女川原子力発電所2号炉 上位クラス施設の安全機能への下位クラス施設の 波及的影響の検討(コメント回答)

平成31年4月

東北電力株式会社

1. 審査会合での指摘事項一覧

中央制御室天井照明を支持する部材の概要

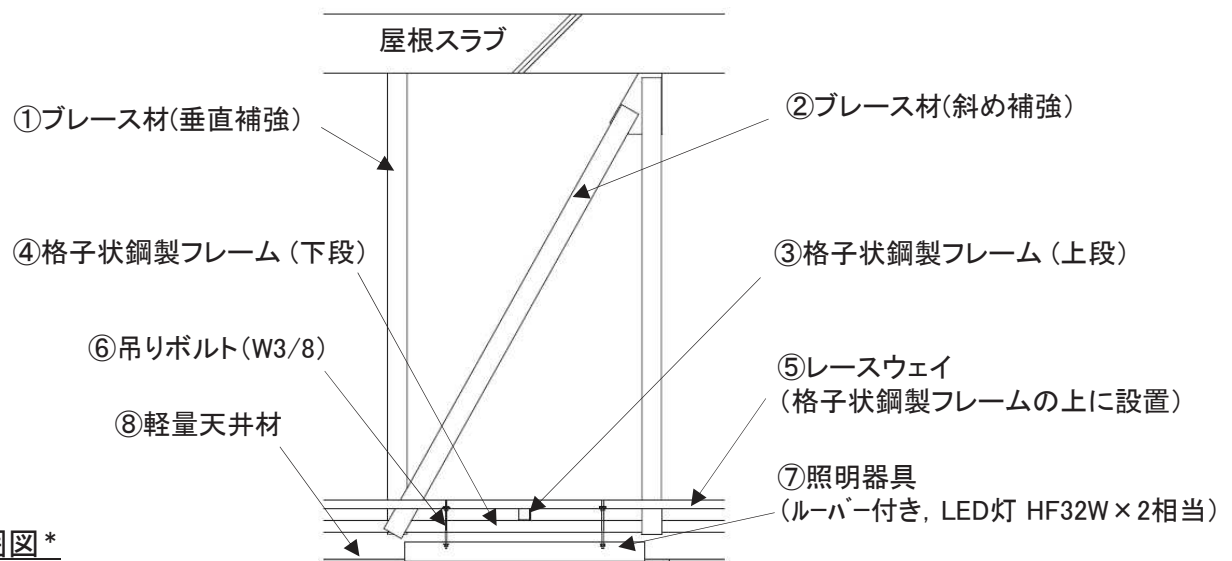
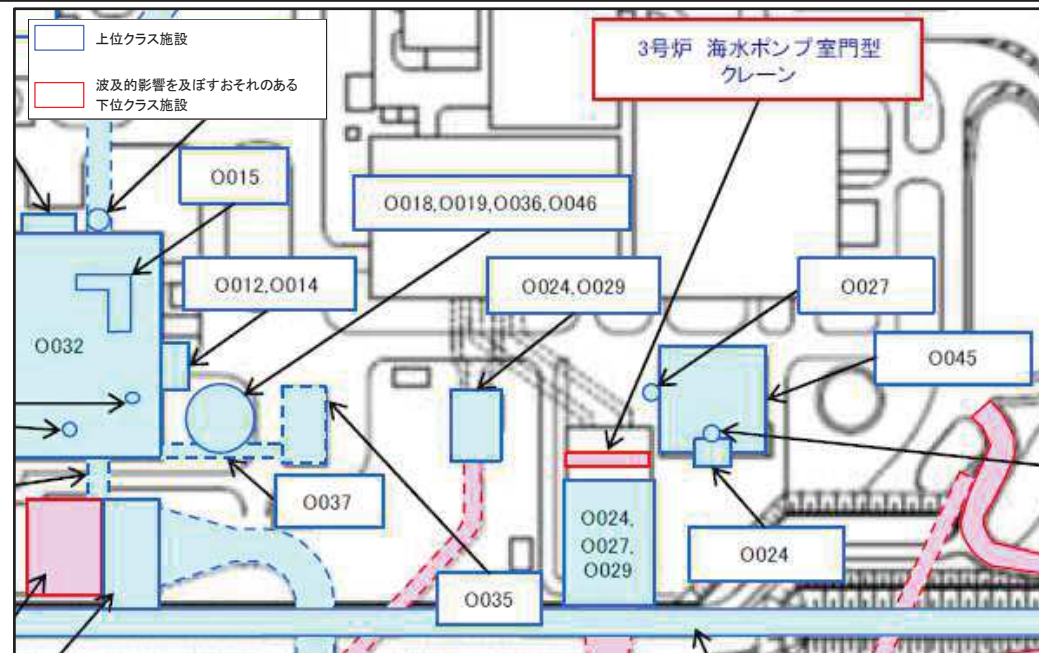
中央制御室における天井照明以外の設備の天井部からの落下評価について、評価対象設備を網羅的に整理した上で、評価方針を提示すること。

- 中央制御室天井照明のうち、主たる構造部材である天井照明支持部材について、構造概要を以下に示す。
 - 中央制御室の天井照明及び照明を支持する部材が、下部に設置された上位クラス施設への影響を及ぼすことの無いように、基準地震動 S_s に対して構造健全性を維持できることを確認する。また、天井材については、落下により上位クラス施設の機能を損なう恐れが無いような材料を採用する。
- a. 天井照明(⑦)を支持する部材(①~⑥)
- 屋根スラブに支持される格子状の鋼製フレームからレースウェイ・吊りボルトを介して天井照明を支持する。天井照明の支持部材については、工事計画認可申請において、FEM解析による評価等を行い、基準地震動 S_s に対して天井照明及び照明を支持する部材が落下しないことを確認する。
- b. 軽量天井材(⑧)
- ポリエステル不織布+ガラスクロスで構成される天井材であり、1枚(925mm×470mm)あたり、約300gの質量である。この軽量天井材の落下により、上位クラス施設が機能を損なうものではない。

女川2号炉
門型クレーン

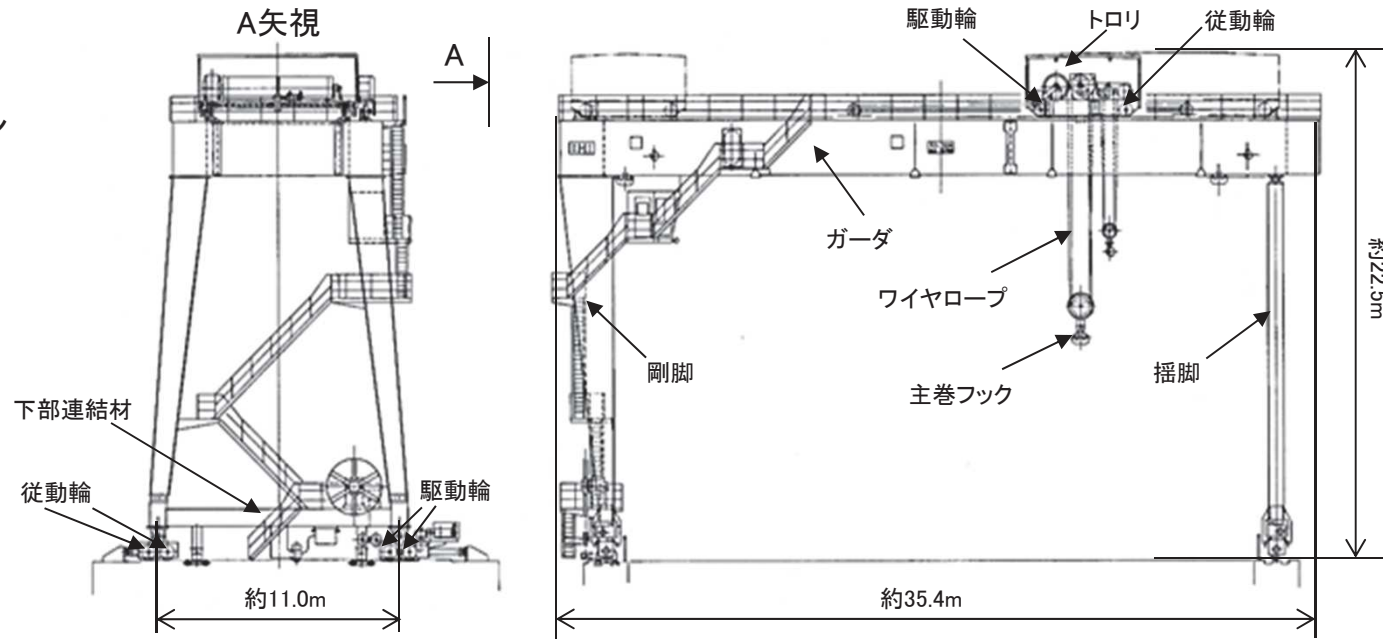
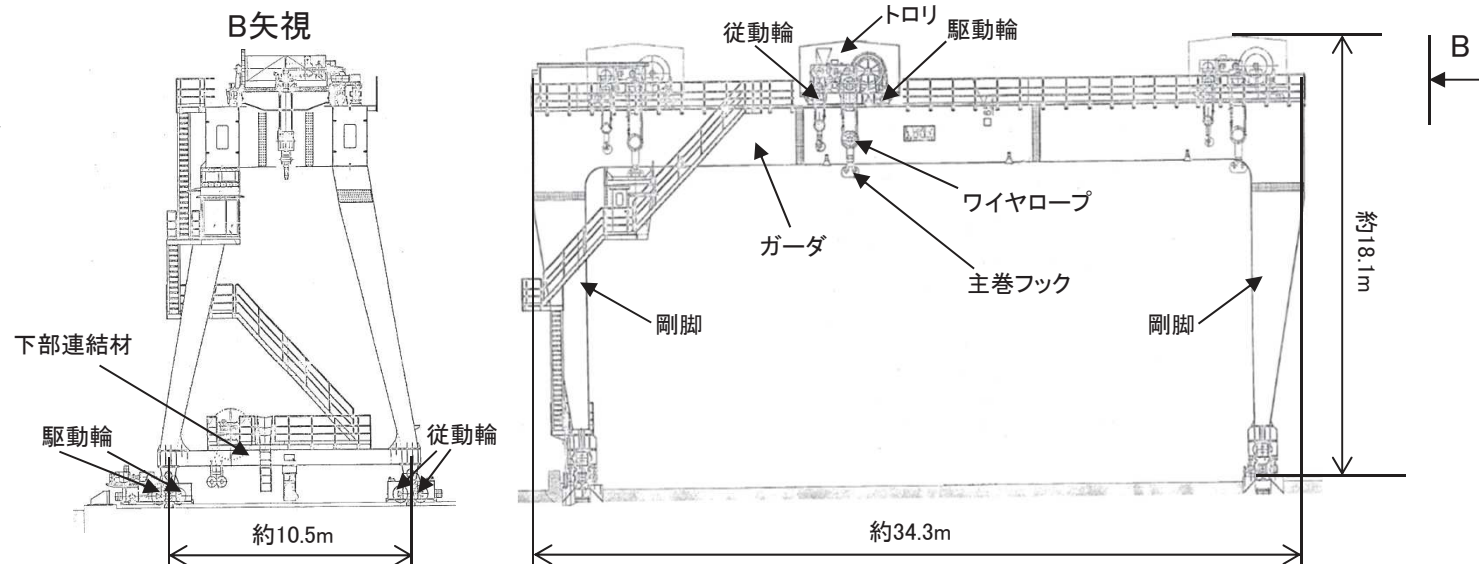
3号炉海水ポンプ室門型クレーンについて、2号炉供用中における3号炉海水ポンプ室門型クレーンの稼働の可能性の有無を考慮した上で、その状況に応じた駐機位置及び上位クラス施設との距離等を踏まえ、上位クラス施設への波及的影響の有無を提示すること。

- 女川2号炉の門型クレーンと女川3号炉の門型クレーンの基本構造及び評価手法については同様である。
- 構造上の差異は、脚が剛脚と揺脚の組合わせ(女川2号炉)であるか両脚ともに剛脚(女川3号炉)であるかの違いのみであるが、脚の差異についても適切に解析モデルに反映している。
- したがって女川2号炉門型クレーンと同様の手法を適用することは妥当であると考えられる。
